**女川原子力発電所2号炉
東北地方太平洋沖地震等による影響を踏まえた
耐震設計への反映について**

(第628回審査会合(平成30年9月25日)指摘事項に対する回答)

**平成30年11月29日
東北電力株式会社**

審査会合における指摘事項

新設建屋の平面図、断面図の例(緊急時対策建屋)

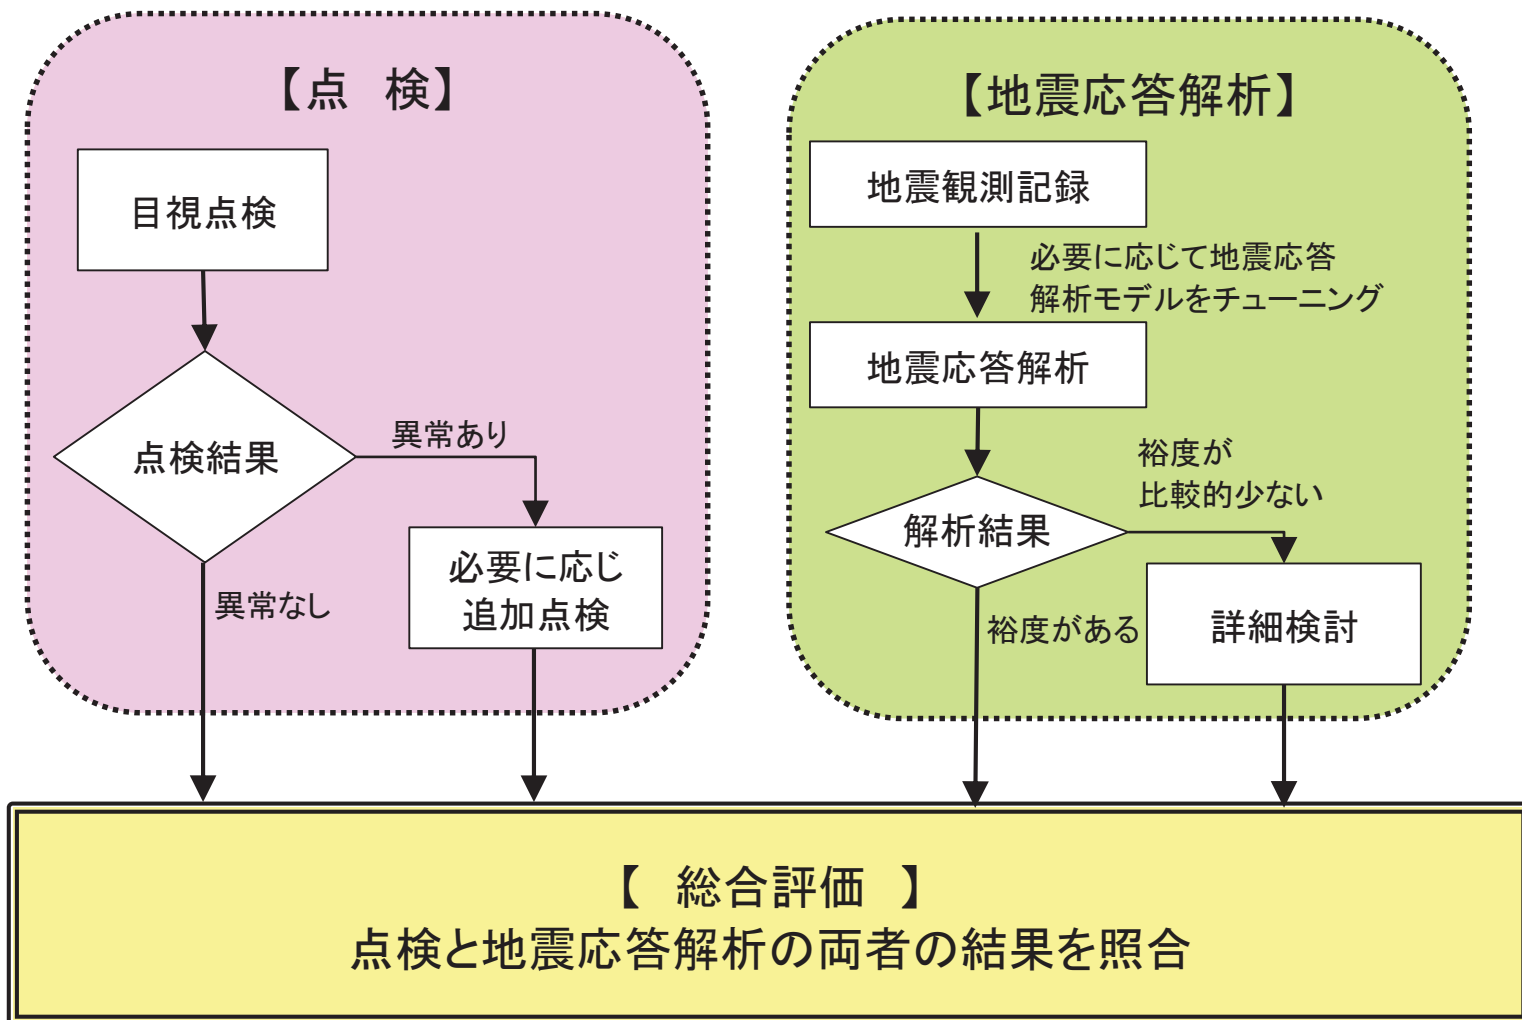
No	審査会合日	項目
90	平成30年9月25日	新設建屋へ考慮する不確かさケースの初期剛性低下量(0.8)について原子炉建屋のオペフロ下部の剛性低下量を考慮することとした理由を新設建屋の構造的特徴を踏まえて説明し提示すること。
94	平成30年9月25日	新設建屋における地震後の振動性状の確認を踏まえた検討の実施方針について、保全計画との関係も含めた申請上の位置づけ及び具体的な実施内容を提示すること。

【新設建屋の構造的特徴と原子炉建屋との類似性】

- 新設建屋は岩盤に設置し、地下階を有する計画としている。主たる耐震要素は原子炉建屋等と同様に耐震壁としており右図に示す通り全方向に耐震壁が配置されたマツブな構造となっている。また、基準地震動Ssに対して概ね弾性範囲に留まる設計(短期許容応力度設計)を目指している。
- 新設建屋においても既設と同様のコンクリート材料を用いる予定。

- 2号炉原子炉建屋のオペフロ下部は、3.11地震に対し、概ね第一折点程度の応答を示したが、その際の剛性低下は設計剛性に対し0.8倍程度となっている。

- 基本ケースとしては、地震の影響を受けていないことから設計剛性をういた地震応答解析モデルを採用する。
- 不確かさケースとしては、新設建屋は原子炉建屋と同等の壁厚となること、基準地震動Ssに対して短期許容応力度設計を目指していることから、初期剛性が設計剛性より低下する可能性は低いと考えられるが、今後の乾燥収縮の進展と地震による影響の重畳も考慮し、主要な耐震要素である耐震壁の厚さが同程度である原子炉建屋の3.11地震に対するオペフロ下部の剛性低下量(0.8倍程度)を考慮する。なお、具体的な低下量は今後の新設建屋の詳細設計を踏まえ決定する。

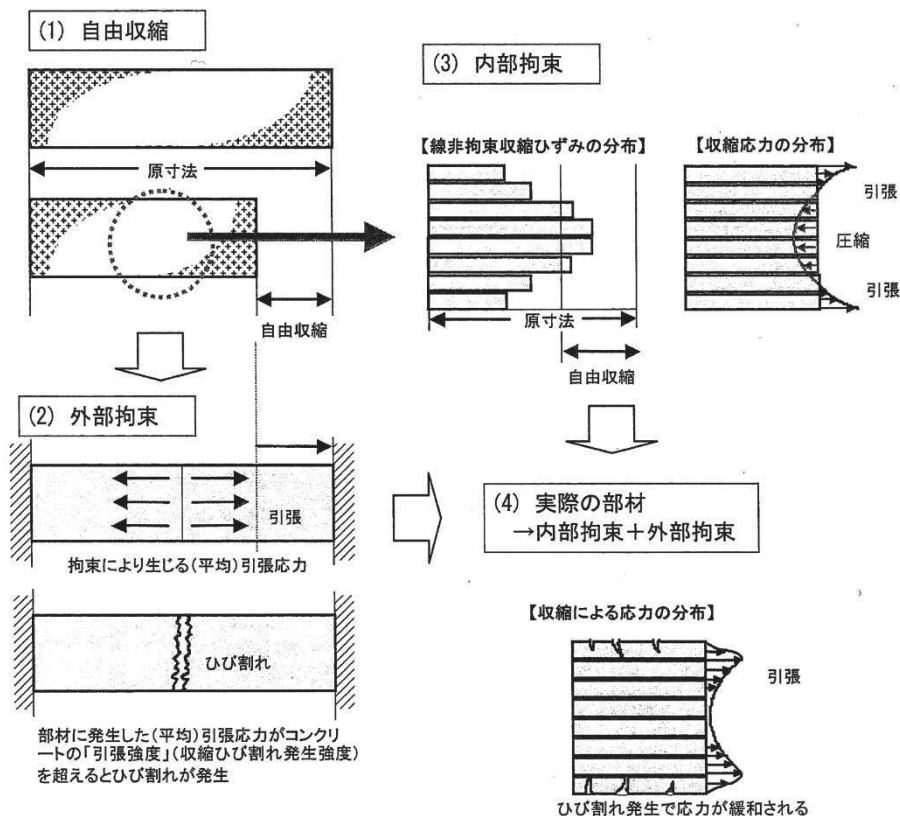
No	審査会合日	項目
91	平成30年9月25日	乾燥収縮及び地震によるひび割れを踏まえた機器アンカー一部に対する考慮において「乾燥収縮によるひびは躯体表面のひびであり・・・(中略)・・・JEAG4601に基づく設計が適用できると考えられる。」としていることについて、p5に示されているコンクリートコアのひび割れ状況、これまでに実施した耐震実験の結果等を踏まえ、当該内容が適切であることを提示すること。

乾燥収縮によるひび割れの機器アンカーへの影響について、文献レビュー、実機のひび割れ傾向の確認等から乾燥収縮ひび割れが機器アンカーに及ぼす影響は小さいことを以下のとおり確認した。

■まとめ

- (2),(6)より、電力共通研究のひび割れ幅が0.4mmの場合の試験結果から、引張力が十分伝達されること、AIJ指針およびJEAG4601の許容耐力を上回ることを確認できたが、実機の乾燥収縮ひび割れ幅は0.4mmに対して有意に小さく、その影響は小さいと考えられる。
- (3),(5)よりJNESの試験結果を踏まえた考察として、女川の乾燥状態のひずみがJEAG4601による設計に与える影響は小さいこと、また、当社実施の耐震実験から、乾燥収縮ひび割れは地震時のひび割れの発生の仕方には大きな影響を与えないことを確認した。
- (4),(7)より、実機においては標準的なアンカー部はかぶり厚さより深いことから鉄筋の拘束効果もあり耐力に余裕があると考えられる。
- 以上のことから、乾燥収縮ひび割れが生じていても、アンカー部への影響は小さく地震力が大きくなりひずみが進んだ状態においては、地震によるひび割れが支配的となり、JEAG4601に基づく設計が適用できると考えられる。

ひび割れアンカー試験体の概要

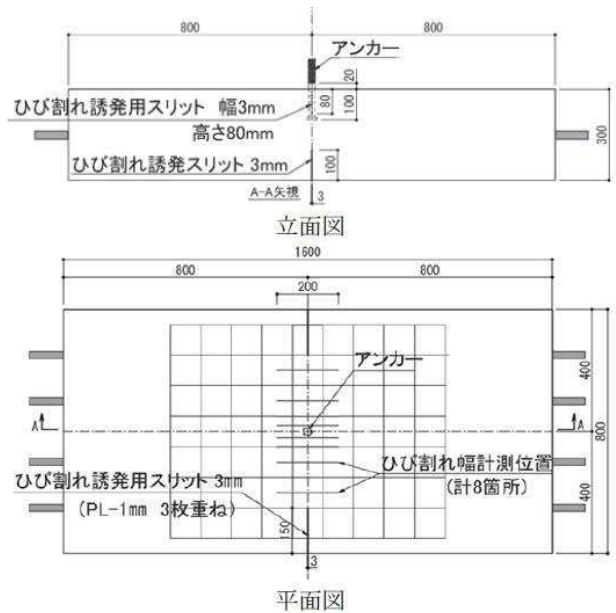
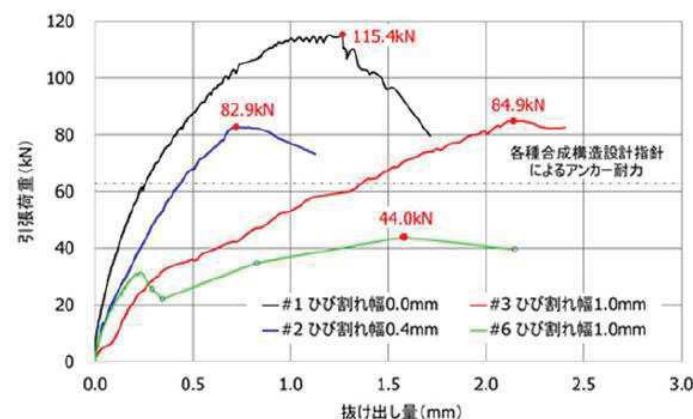
(2) ひび割れがあるアンカー部の耐力試験(文献レビュー)

- ▶ 電力共通研究※1として、乾燥収縮ひび割れが機器支持部アンカーに与える影響を把握するために、アンカー部試験体にひび割れを導入し、ひび割れがアンカーのコーン破壊挙動に及ぼす影響を把握するための耐力試験を実施している。
- ▶ その結果、アンカー部を貫通するひび割れのひび割れ幅が0.4mmの場合では、貫通ひび割れが存在するにもかかわらず、円形ではないものの貫通ひび割れの両側にひび割れが進展しており、ひび割れが存在しても、その幅によっては引張力が伝達されることを示していると考えられる、とされている。また、ひび割れが無い場合の70%程度の耐力を示し、各種合成構造設計指針(日本建築学会)によるアンカー部の短期許容引張力※2を上回っていることが確認されている。

※2 短期許容引張力の算定式: $\frac{2}{3} \times 0.31 A_c \sqrt{F_c}$
 (参考) JEAG4601 におけるコンクリート躯体がコーン状破壊する場合の基礎ボルト1本当たりの許容引張荷重は、
 $0.31 K_1 A_c \sqrt{F_c}$ ($K_1 = 0.6$ [許容応力状態: IV_AS]) で算定されることから、実験結果はJEAG4601の許容引張荷重を上回っている。

・曲げ加力によりひび割れを導入するために試験体を長方形とし、ひび割れがアンカー一位置を貫通するように、試験体の上下面および側面にスリットを設けている。
 ・アンカーを貫通するひび割れ幅をパラメータ(0.0, 0.4, 1.0mm)とし、ひび割れ幅の違いがアンカーのコーン破壊挙動に及ぼす影響について検討している。

JNES試験における初期加力条件※²
(事前にひび割れを付与)

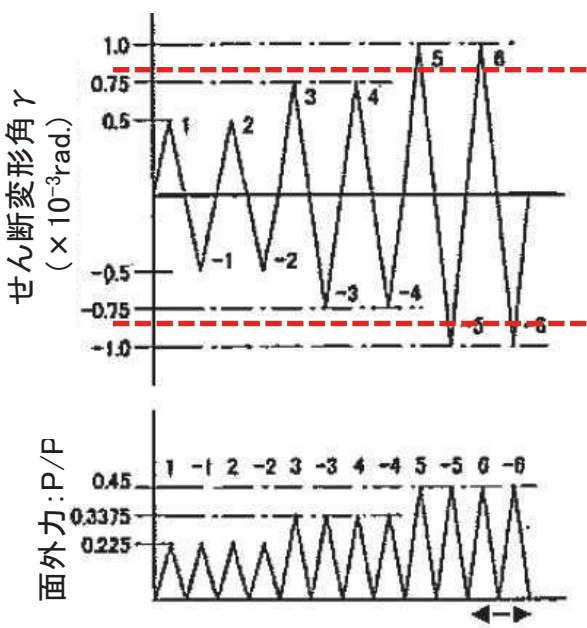
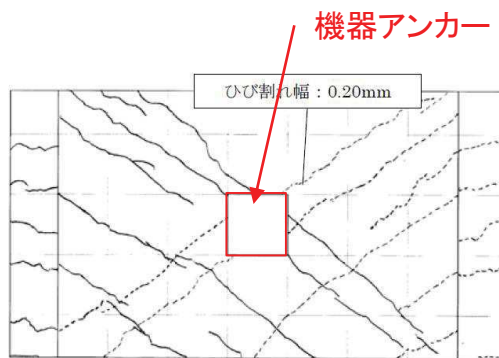
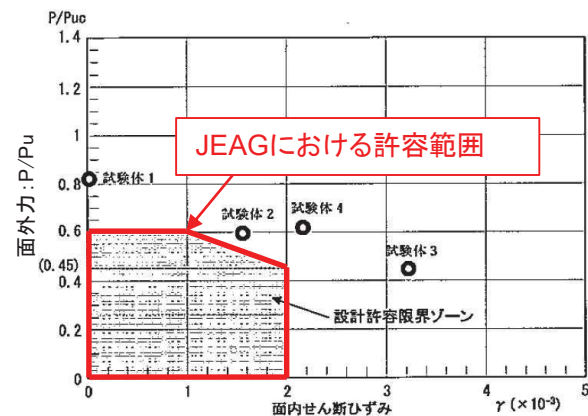
(3)地震履歴を受けた機器アンカー部の耐力試験(文献レビュー)

- JNESの試験※¹では、機器アンカー部に事前に初期加力によるひび割れを生じさせた状態で試験が実施されており、その状態であってもJEAGの許容耐力の低減値を満足することが確認されている。
- また、女川2号炉建屋のコンクリートの乾燥収縮ひずみは、コンクリートの試験結果より最大約800μと測定されている。仮に、このひずみがすべて地震により生じたと仮定した場合であっても、JNESの試験における初期加力条件に含まれていることから、その影響は、JEAGにおける許容範囲内のものになり、特にアンカー耐力の低下につながるものではない。

図-3 RC 試験体の断面図(横断面と縦断面)

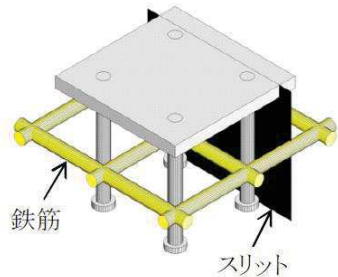
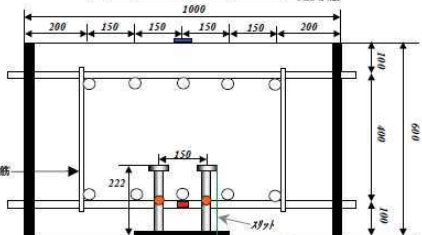
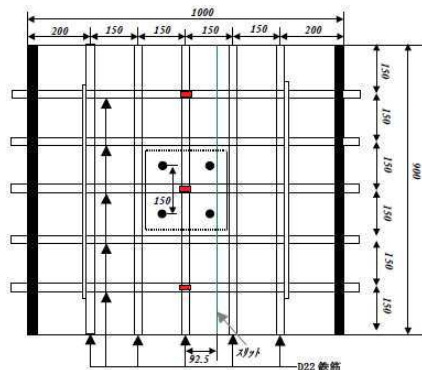
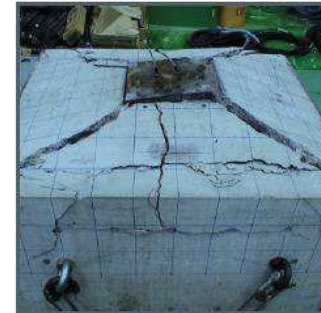
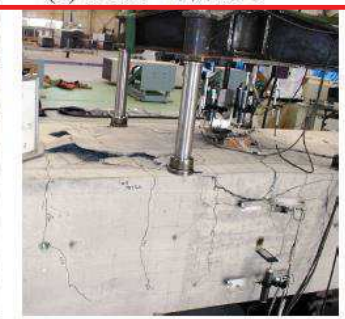
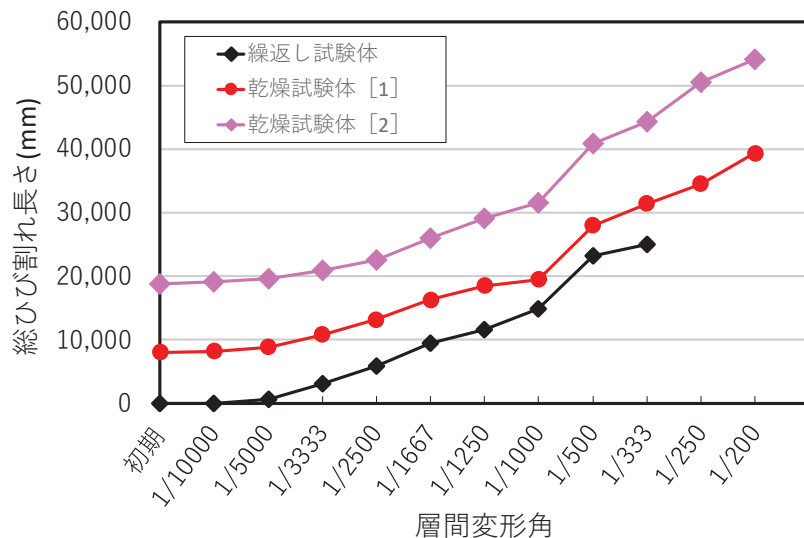
(4) 機器アンカーの鉄筋による拘束効果(文献レビュー)

- ▶ 松尾・金津(2014)では、鉄筋コンクリート部材に生じる曲げ損傷がアンカーの破壊性状に及ぼす影響を明らかにすることを目的として、アンカーの引き抜き実験を実施している。
- ▶ その中で、アンカーの埋込長がかぶりよりも長い場合には、鉄筋の効果でコーン状破壊の破壊面積は増大することが確認されている。

- ・鉄筋が降伏する段階では、ボルト長が100mmの場合、コーン状破壊後に割裂ひび割れを伴って終局に至っているがボルト長が200mmの場合は、主筋が持ち上がり、破壊面が部材全域に広がるような状況が観察された。
- ・これは、コーン状の破壊面が主筋にかかるため、主筋ごと引っ張りあげられるためと考えられる。このため、ボルト頭部が主筋や配力筋の内側に位する場合には、通常のコーン状破壊よりも引き抜き破壊面積が大きくなると考えられる。

耐震実験における総ひび割れ長さ一層間変形角関係

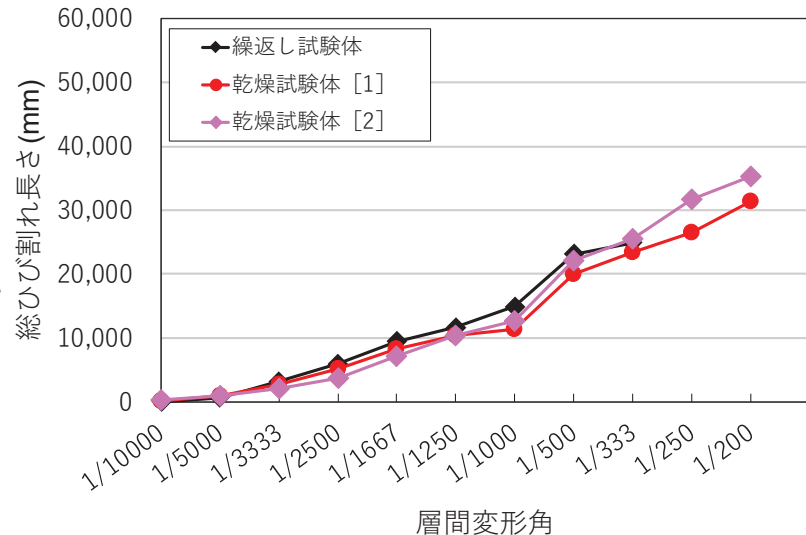
(5) 乾燥収縮が地震によるひび割れの進展に与える影響①

- 当社で実施した耐震実験※1における総ひび割れ長さと同層間変形角関係の図とひび割れ状況図から、乾燥試験体は加力前に乾燥収縮ひび割れが生じているが、加力後に生じるひび割れ(地震時ひび割れ)長さは、乾燥させない試験体と同等のひび割れ長さとなっている。したがって、加力前に生じている乾燥収縮ひび割れは、地震時のひび割れの発生の仕方には大きな影響を与えないことが確認できる。
- また、地震によるひび割れが進展した状態では、ひび割れの量は地震によるひび割れが多くなるため、乾燥収縮ひび割れの影響はその点からも小さいものとなる。

調査スパンごとのひび割れの多寡状況図
(女川2号炉原子炉建屋)

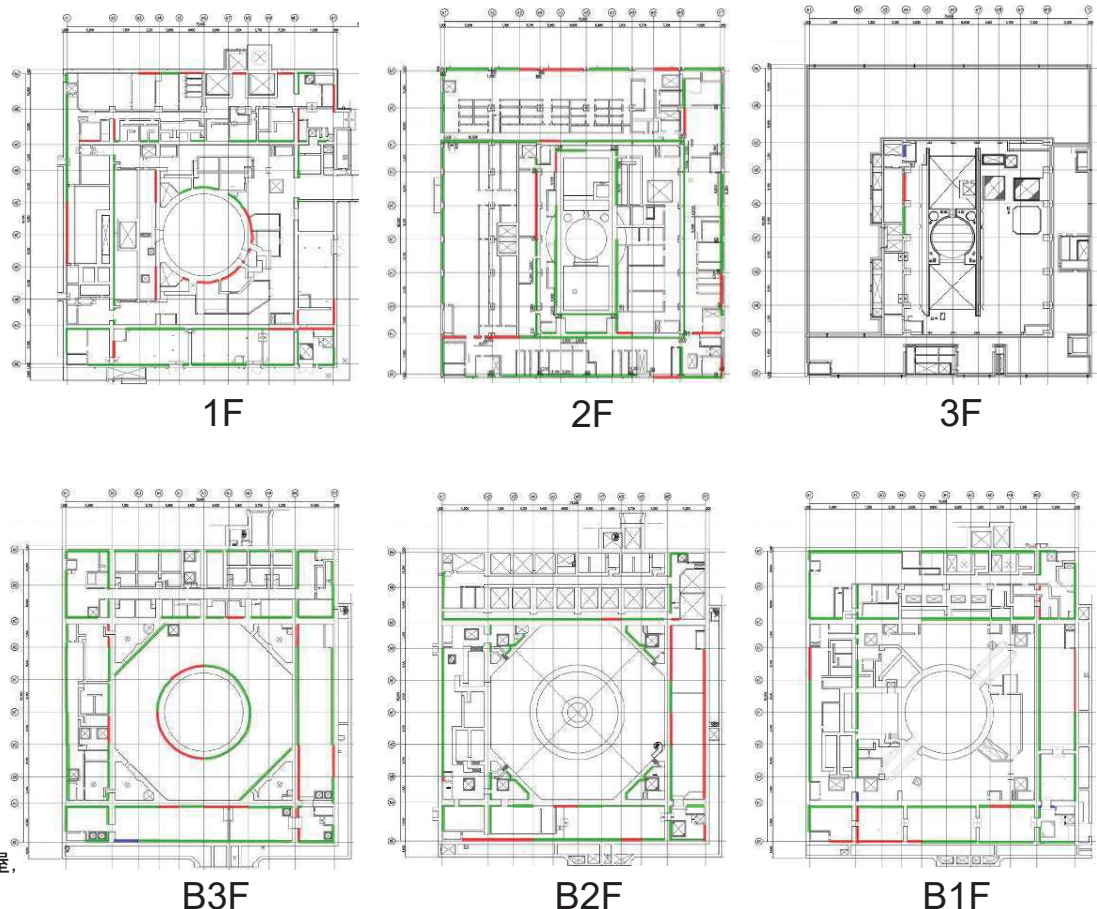
(6)実機における乾燥収縮ひび割れの傾向②

- ・ひび割れ密度は女川2号炉原子炉建屋において, 4~5の間の数値を示しており, 鉄筋間隔と同等である。
- ・平均ひび割れ幅はフロアによって大きな差はなく, 0.05~0.07mmと計測された。
- ・全建屋のひび割れ密度の平均値より+σ以上の耐震壁を赤色で, -σ以下の耐震壁を青色で, ±σに収まった耐震壁を緑色で示した図においては, 赤色を示している部位が多く確認される。

乾燥収縮ひび割れ調査結果(女川2号炉原子炉建屋)

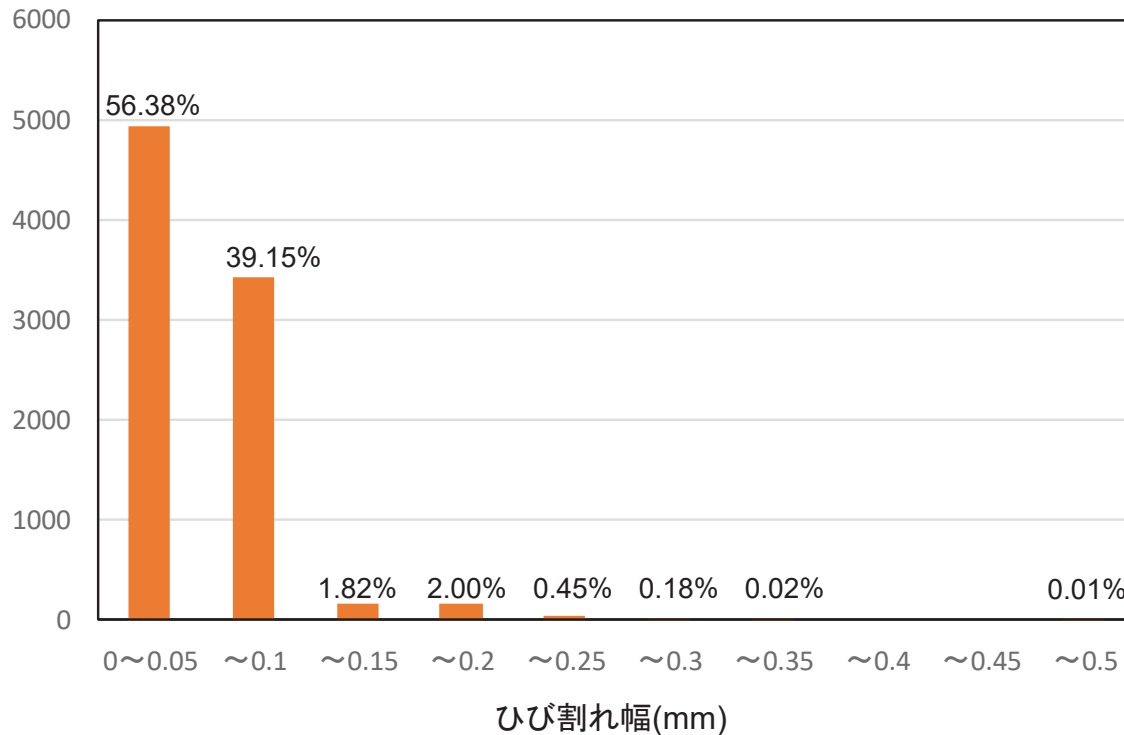
(6)実機における乾燥収縮ひび割れの傾向③

- 2号炉原子炉建屋の乾燥収縮ひび割れ調査結果によるひび割れ幅の度数分布から、乾燥ひび割れによるひび割れ幅は、0.05mm以下が約56%、0.05を超えて0.1mm以下が約39%の微小なひび割れであり、3.11地震時に生じたひび割れ幅(大部分は幅0～0.3mm未満)に比較して非常に小さい。

実機における機器アンカーとRC造建屋躯体および配筋の位置関係(例)

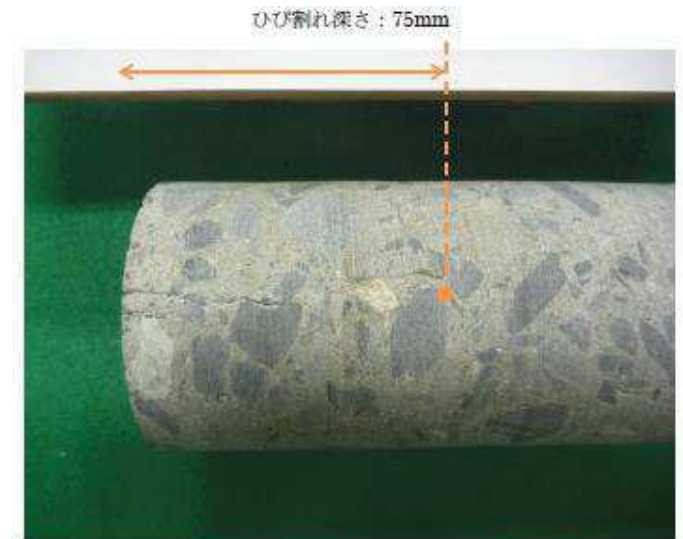
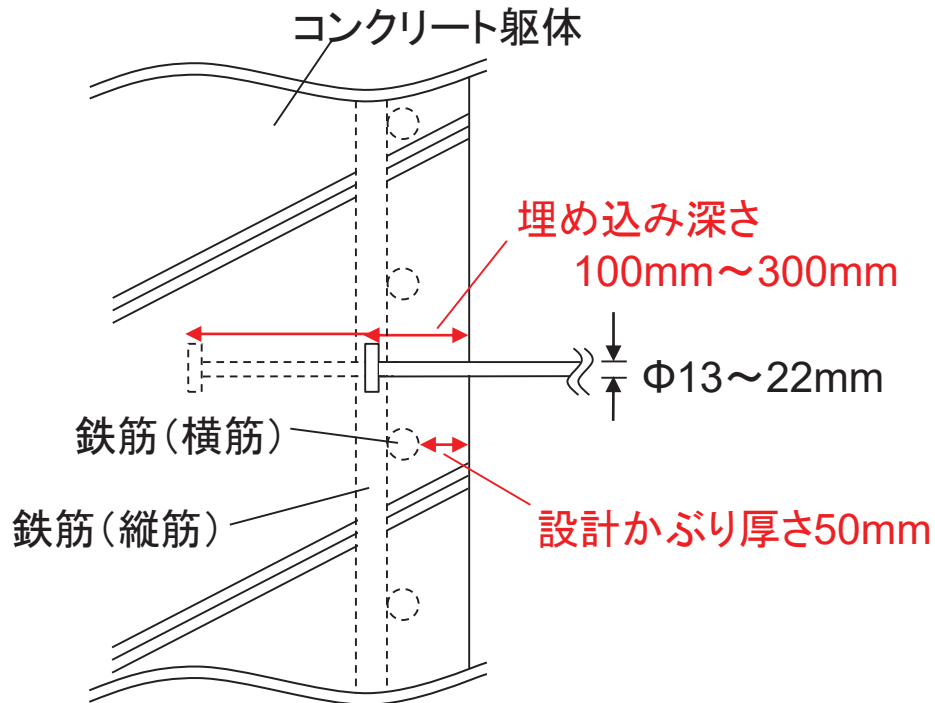
(7) 機器アンカーと躯体の位置関係

- 鉄筋による拘束によって、アンカーのコーン状破壊の破壊面積が増大することが確認されており(松尾・金津(2014))※1, アンカーが鉄筋位置より深い位置で配置されると、ひび割れの影響は更に低減される。
- 実機におけるアンカー部の埋め込み深さは、標準的な埋込金物で100~300mmであり、アンカー部の端部は鉄筋位置よりも概ね深くなっている。
- また、躯体表面に乾燥収縮ひび割れがある箇所から採取したコンクリートコアでは、乾燥収縮ひび割れ深さは鉄筋位置程度となっている。

本コアの例ではひび割れ深さが75mm程度であり、横筋表面よりも深い位置となっている。

コンクリートと関連する機器・配管系の設備の抽出結果

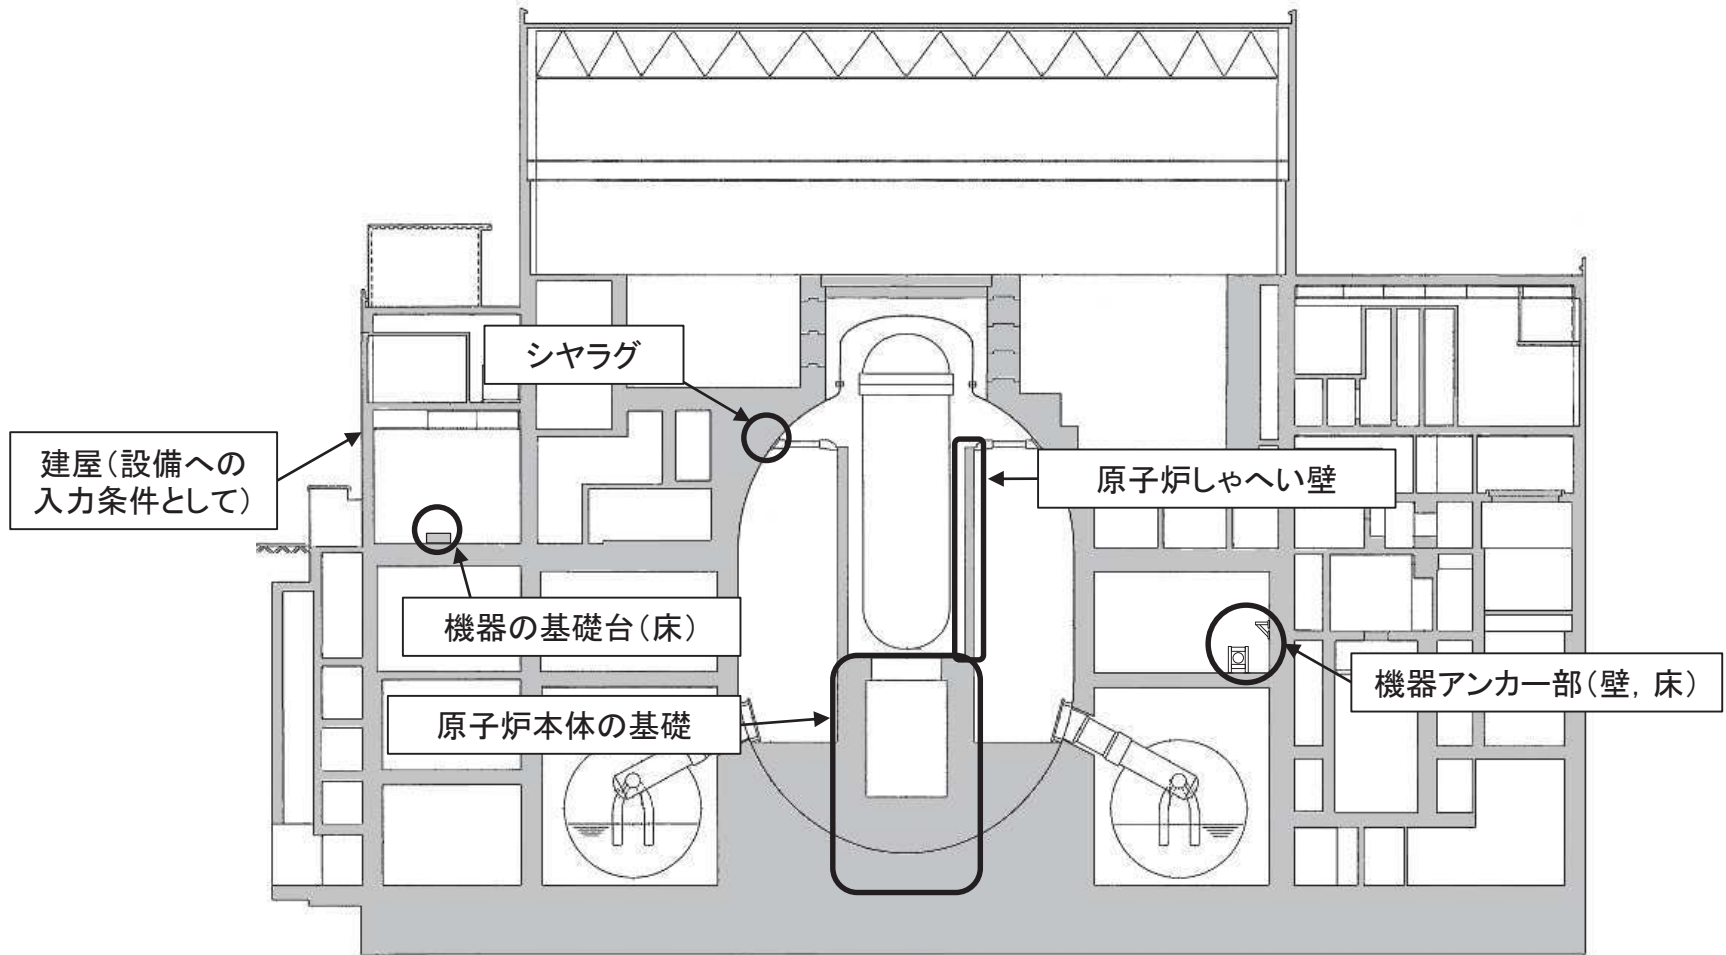
No	審査会合日	項目
92	平成30年9月25日	乾燥収縮及び地震によるひび割れを踏まえた機器・配管系の耐震評価に係る条件設定について、耐震評価への影響が小さい項目も含めて網羅的に抽出し、評価条件の設定方針を提示すること。

- ▶ 乾燥収縮及び地震影響によるコンクリートのひび割れを踏まえ、評価への影響の可能性が考えられる機器・配管系の設備を構造的な分類により抽出し、抽出された設備の耐震評価において考慮すべき内容を整理する(次頁参照)。
- ▶ 耐震評価において考慮すべき内容は、評価対象部位ごとに 応答解析及び強度評価に区分し、コンクリートのひび割れに係る影響検討結果(建屋の初期剛性が低下していること、建屋躯体の耐力への影響が小さいこと)、設備の構造特徴等を踏まえて検討を行う。
- ▶ コンクリートと関連する機器・配管系の設備のうち、建屋(設備への入力条件として)、原子炉本体の基礎、機器の基礎台及び機器アンカー部の応答解析に対して、乾燥収縮及び地震影響のひび割れの影響として、建屋の初期剛性低下を考慮した設計を行う。
